**Synthèse des observations et propositions recueillies dans le cadre de la
procédure de Participation du Public par Voie Électronique concernant le
prolongement du tramway T3 Ouest dans les 16^{ème} et 17^{ème} arrondissements de
Paris qui s'est déroulée du 15 juin au 16 juillet 2020**

I. PREAMBULE

RAPPEL DU PROJET

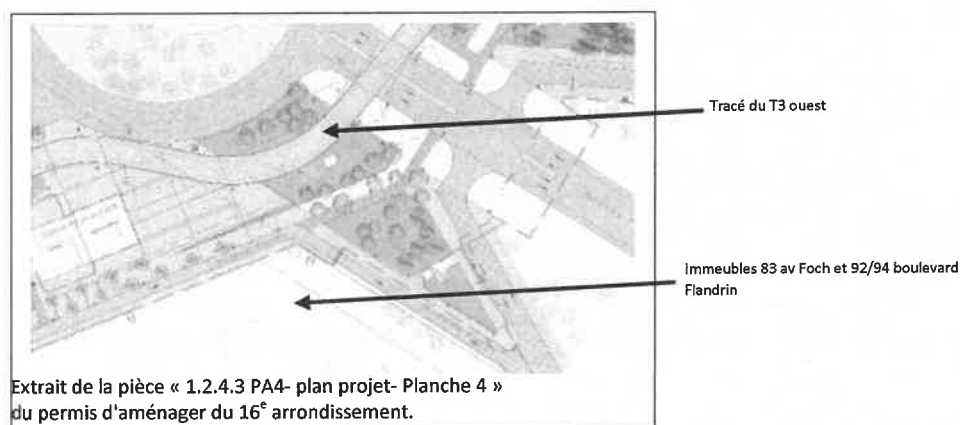
En réponse aux interrogations de plusieurs participants sur le tracé du tramway aux abords des immeubles situés 83 avenue Foch et 92/94 boulevard Flandrin, les maîtres d'ouvrage précisent que le tracé ne passe en aucun cas à l'entrée immédiate de ces immeubles. L'image contenue à la pièce « 1.2.2. PA2 Notice d'aménagement » page 25/109 est une vue aérienne qui comporte le tracé schématique du tracé de la voie ferrée du tramway. Cette vue donne l'impression, par un effet d'optique, de frôler le bâtiment situé à l'angle de l'avenue Flandrin et de la contre-allée Sud de l'avenue Foch.

Cet effet d'optique n'est pas la réalité. Le tracé exact est visible à la page 86/109 de la pièce « 1.2.2. PA2 Notice d'aménagement » et à la pièce « 1.2.4.3 PA4- plan projet- Planche 4 » du permis d'aménager du 16^e arrondissement. La plateforme du tramway est située à environ 21 mètres de l'angle du mur de clôture de l'immeuble.

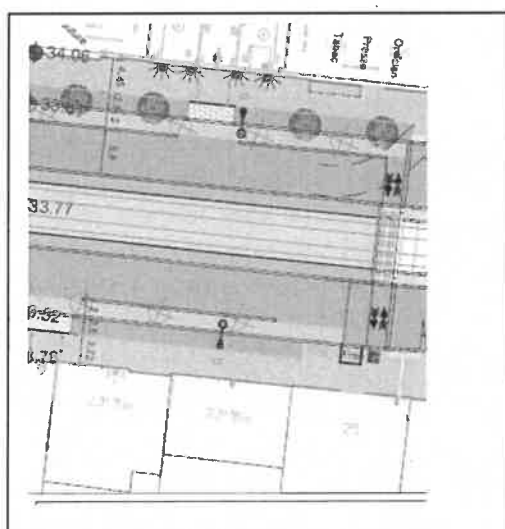
Remarque 4 : « Re-bonjour, Je souhaitais vous adresser ce second message, En consultant le dernier croquis (Mise a jour de décembre 2019) de la future implantation des arbres devant le 23bis boulevard Berthier Paris 17, je constate qu'aucun arbre ne sera replanté devant notre immeuble, ?! alors que nous disposions avants de deux beaux platanes, Vous trouverez en pièce jointe le croquis du secteur concerné, en espérant que le croquis a été remis à jour depuis, Il a toujours et convenu que des arbres soient replantés à l'identique devant l'immeuble 23bis boulevard Berthier, Nous avons besoin de retrouver nos deux arbres devant le numéro 23bis boulevard Berthier en alignement des arbres prévus en face, afin de bien respecter l'alignement sur ce boulevard et retrouver la symétrie de verdure d'antan,

Lorsque la plantation d'arbres est rendue impossible, comme sur le secteur de Berthier compris entre les n°23 bis et 25 (cf. schéma ci-dessous) en raison de contraintes techniques et/ou pour permettre la mise en valeur du patrimoine architectural existant (l'immeuble du 23 ter), une noue infiltrante est implantée. Cette noue reçoit une végétation spécifique composée d'arbustes, de plantes vivaces, graminées et tapissantes afin d'enrichir l'ambiance paysagère du secteur.

Extrait plan d'aménagement T30 – Zone Parvis Hyatt

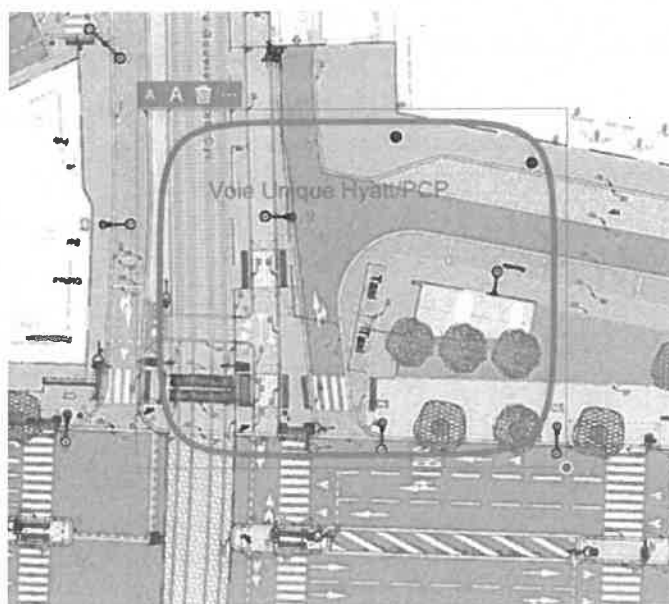
Cet aménagement présente un caractère accidentogène (mutualisation des flux clientèles Hyatt et logistique PCP, manœuvre en cas de refus d'entrée en gare de livraison, etc.) et risque de perturber le fonctionnement de la gare de livraison ainsi que d'entraîner une congestion au niveau de la place Koenig et plus généralement de la zone Ternes.

Extrait plan voies échelles PCP – Zone Gouvion-Saint-Cyr

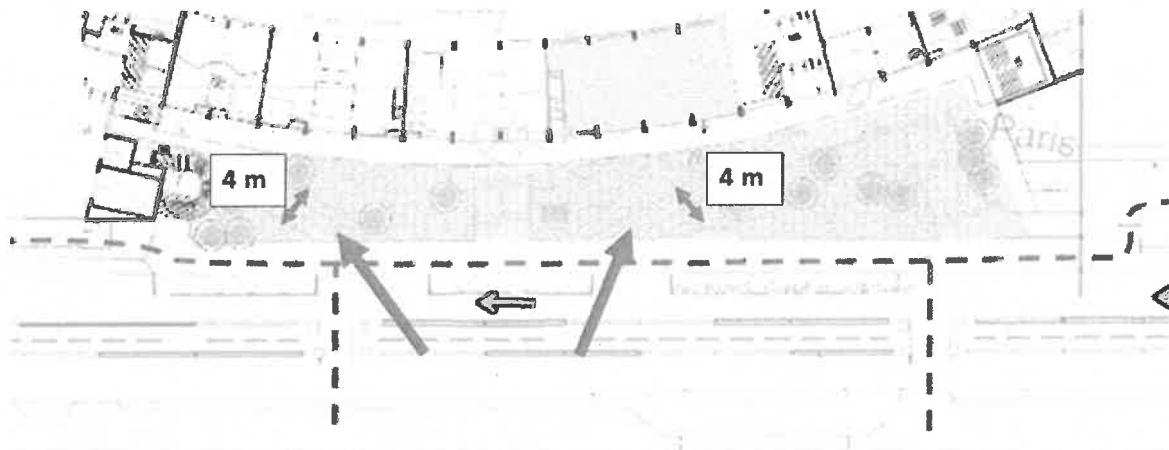
Le projet de prolongement du T3 devra maintenir l'accès à la voie pompier longeant les façades du Palais des Congrès de Paris permettant l'accès des secours au bâtiment ainsi qu'aux 2 portions de voies échelles, représentées sur le plan ci-dessous, d'une largeur utilisable minimale de 4 m.

En réponse aux inquiétudes évoquées par les participants, les maîtres d'ouvrage apportent les précisions suivantes, pour le cas du Palais des Congrès de Paris : l'accès des véhicules de défense incendie aux 2 voies échelle est assuré, à terme, par le trottoir et la piste cyclable bidirectionnelle.
